# 使用済セシウム吸着塔一時保管施設（第三施設）の変更 に係る実施計画変更認可申請の取り下げについて

2022年4月7日

東京電力ホールディングス株式会社

# 【参考】使用済セシウム吸着塔一時保管施設（第三施設）撤去作業概要 **TEPCO**

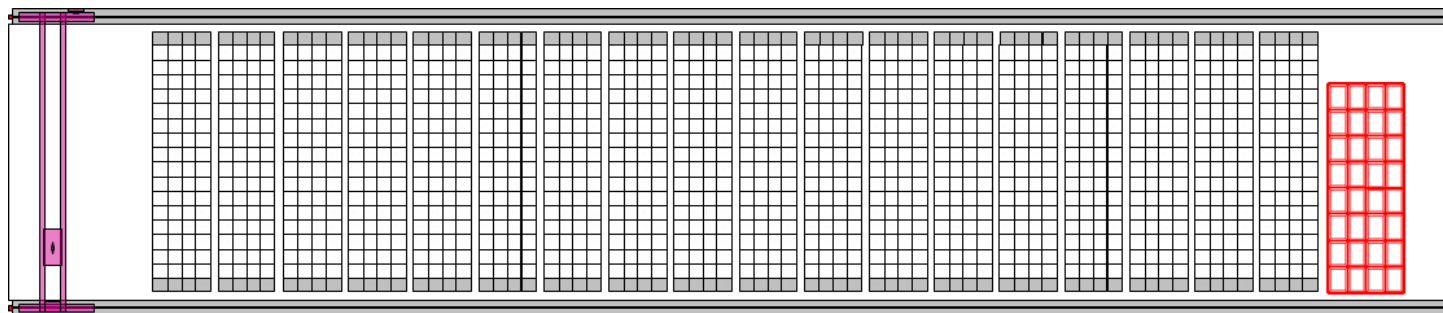
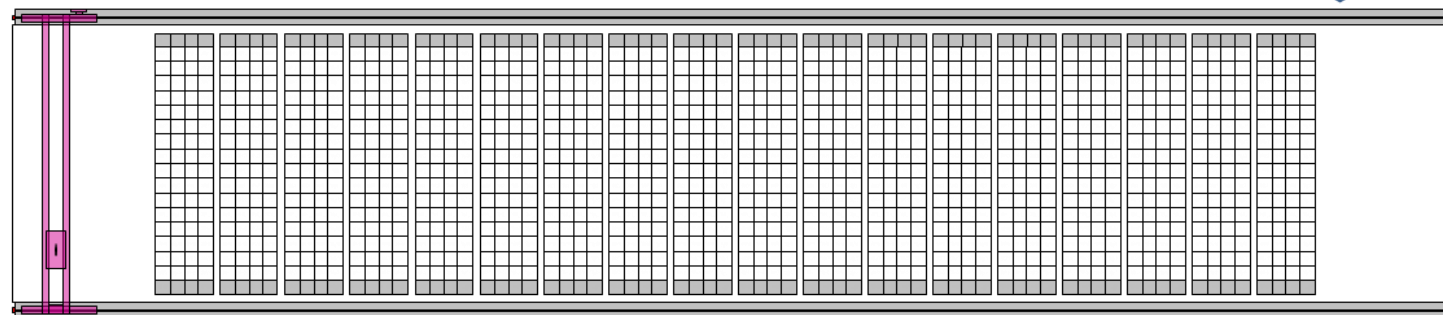
- KURIION等※64基分用として確保されていた未使用のボックスカルバートを撤去する。

KURIION等64基分用

変更計画
